COMUNE DI VIANO
(PROVINCIA DI REGGIO EMILIA)

VARIANTE AL PSC – PIANO STRUTTURALE COMUNALE

**DOCUMENTO DI ADEGUAMENTO ALLE RISERVE E
CONTRODEDUZIONI ALLE OSSERVAZIONI FORMULATE DALLA
PROVINCIA DI REGGIO EMILIA
RISPOSTE AI PARERI FORMULATE DA ENTI E AGENZIE E ALLE
OSSERVAZIONI PRESENTATE DAI PRIVATI
OSSERVAZIONE D'UFFICIO
CONSEQUENTI MODIFICHE DA INTRODURRE IN BASE ALLE PROPOSTE
DI ACCOGLIMENTO**

**ADEGUAMENTO ALLE RISERVE
E CONTRODEDUZIONI ALLE OSSERVAZIONI
FORMULATE DALLA PROVINCIA DI REGGIO EMILIA**

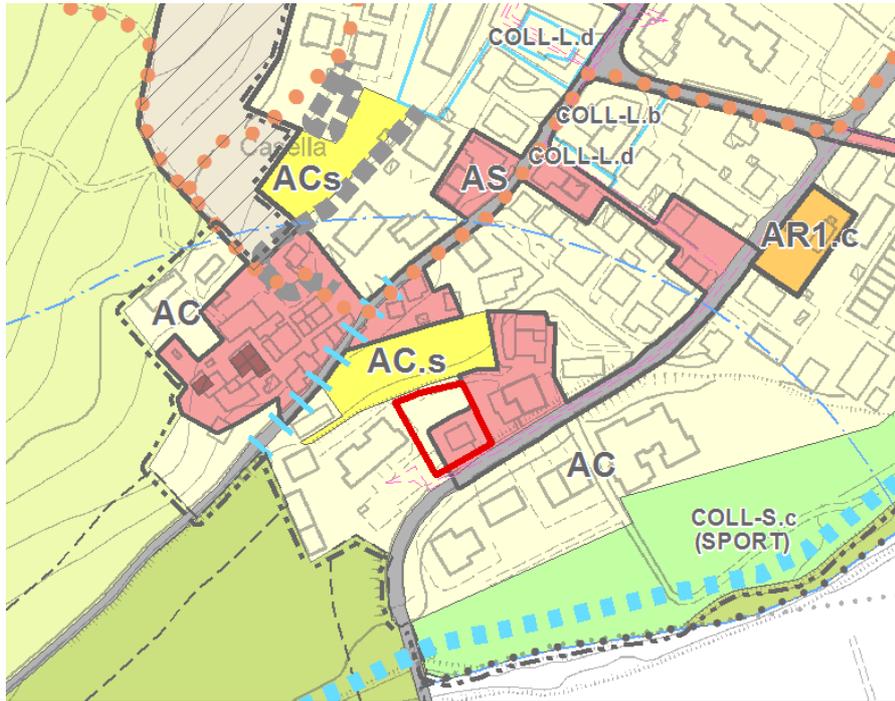
vista la documentazione inerente lo studio di Sostenibilità Ambientale che accompagna il piano, non si evidenziano particolari criticità a seguito dell'attuazione delle variante al PSC e RUE, pertanto la scrivente esprime Parere Favorevole a condizione che:

- nella progettazione del comparto, ambito APC "Ambiti specializzati per attività produttive di rilievo comunale" (Elettric 80 spa e Bema srl) la collocazione dei nuovi fabbricati produttivi sia essere progettata tenendo conto della presenza dei fabbricati residenziali posti Nord rispetto all'ambito stesso;

Si prende atto del parere e si provvede integrare la scheda normativa di PSC con la condizione posta nel parere pervenuto.
